BOLLETTINO - BULLETIN

TECNICO • TECHNICAL	●	GRUPPO • GROUP	6
RICAMBI • SPARE PARTS	●	NR • NO	52
INFORMAZIONI • INFORMATION		DATA • DATE	09-07

I **MODELLI: Mototrivella TR1585R**
OGGETTO: Nuovo gruppo avviamento

GB **MODELS: Earth auger TR1585R**
SUBJECT: New starter assembly

PREMODIFICA - OLD ASSY

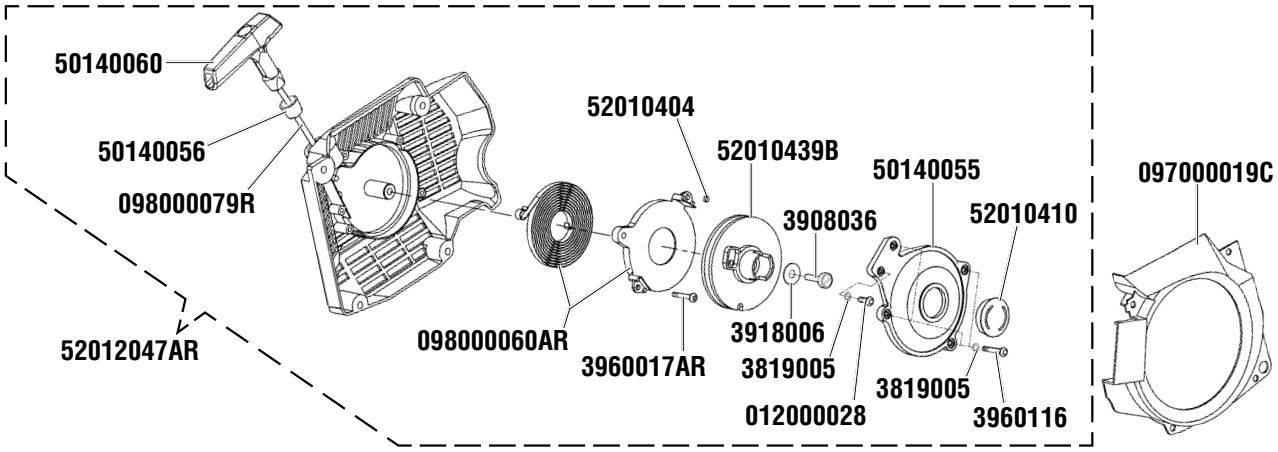
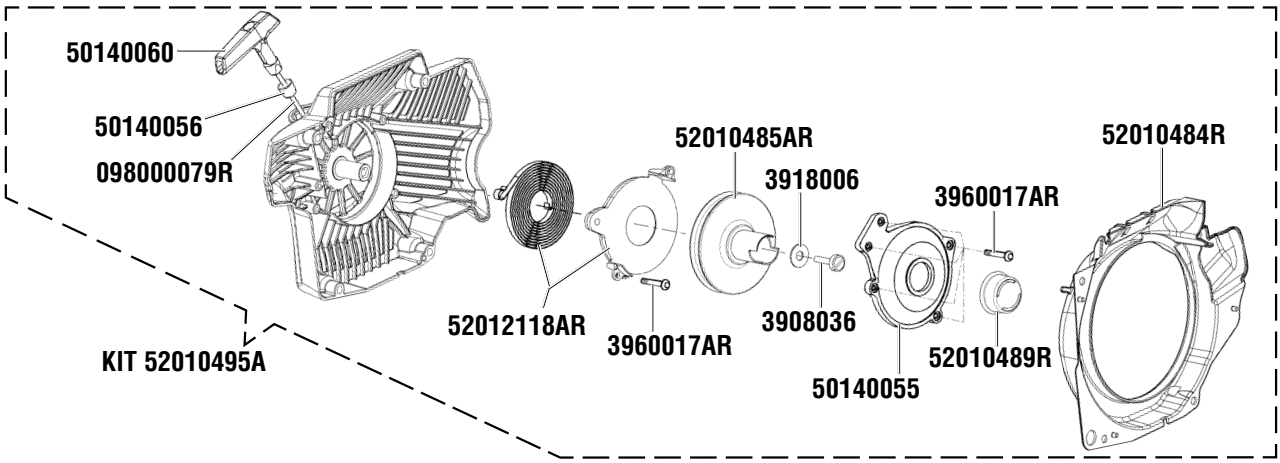
DESCRIZIONE: Per migliorare il raffreddamento del gruppo termico sono stati introdotti un nuovo convogliatore avviamento e nuova flangia convogliatrice. Inoltre è stata modificata la puleggia, il contenitore molla, il tappo coperchio e le viti fissaggio.

DESCRIPTIONS: Engine cooling improved by the introduction of a new pull-start housing and new housing flange. In addition, changes are made to t he pulley, spring case, cap and fixing screws.

INTERCHANGEABILITY: Yes, using kit p/n.52010495A

PARTS AVAILABILITY: All old parts continue to be available with the exception of complete pull-start housing assembly p/n.52012047AR

CUT-IN DATE: 15/06/07, serial n°5647240760c
